CONSTRUCCIÓN DE LAS REPRESAS JC Y  
NK EN EL RÍO SANTA CRUZ: RESÚMEN  
DE VALORES DEL ÁREA E IMPACTOS  
Dirección Nacional de Conservación de AP,  
Coordinación Patagonia Austral.

El presente informe fue elaborado por: la Lic. Laura Malmierca y Lic. Rocío Blanco de la Coordinación Patagonia Austral, por Lic. Roberto Molinari y la Lic. Ana Balabusic de la Dirección Nacional de Conservación de Áreas Protegidas y resume distintos aspectos emanados de un estudio de impacto de la obra al que accedieron las áreas técnicas, así como de la bibliografía consultada.

Figura 1. Áreas sensibles (arqueológicamente) vinculadas al embalse Néstor Kirchner - Resumen Ejecutivo EIA  
Aprovechamientos hidroeléctricos del río Santa Cruz.

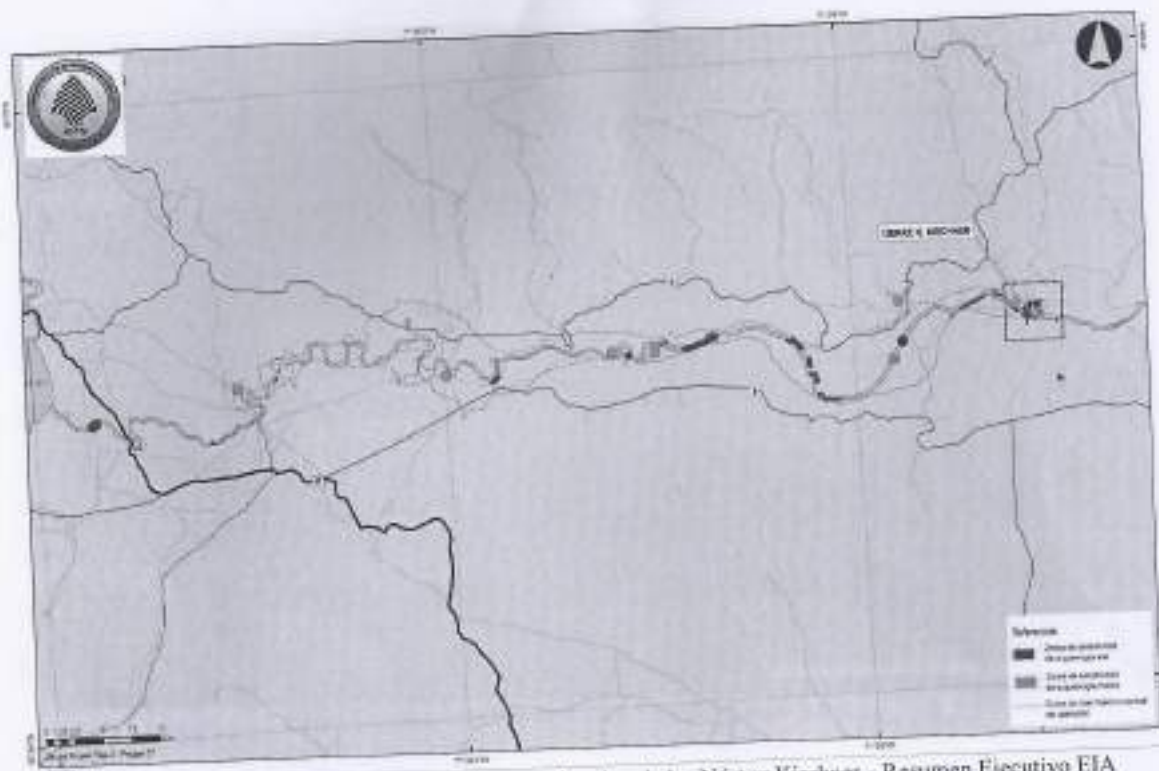
El EIA realizado en relación con el proyecto, propone medidas de mitigación (acorde a la normativa vigente) para la recuperación y salvaguarda del registro arqueológico previo al anegamiento, lo que no quita que la pérdida de información sea irreparable. La Matriz de Impacto Ambiental del EIA muestra una valoración negativa de la construcción de las represas sobre el patrimonio arqueológico (baja, media y alta, siendo preponderante esta última), en todas las etapas previas a la operación. Esta última presenta un impacto negativo bajo, ya que el daño sobre el patrimonio arqueológico estará hecho.

Si bien en el EIA realizado, se plantea que la construcción de las represas no afectará el nivel del Lago Argentino, al respecto no hay certezas. El endicamiento producido por NK afectará una buena porción de las nacientes del río Santa Cruz, resultando en la pérdida de valiosa información arqueológica. Entre los sitios afectados se mencionan los detectados al oriente de la desembocadura del río Bote, uno de ellos correspondiente al Holoceno medio (Franco 2008; Franco et al 2011). La suerte de los sitios Carlos Fuhr 1 a 7 (al oeste de la RN40) es desconocida. Siempre cabe la posibilidad de que la cota máxima de endicamiento modelada rebase lo estipulado, produciendo el anegamiento de estos sitios y, también, modificaciones en el nivel de aguas del Lago Argentino.
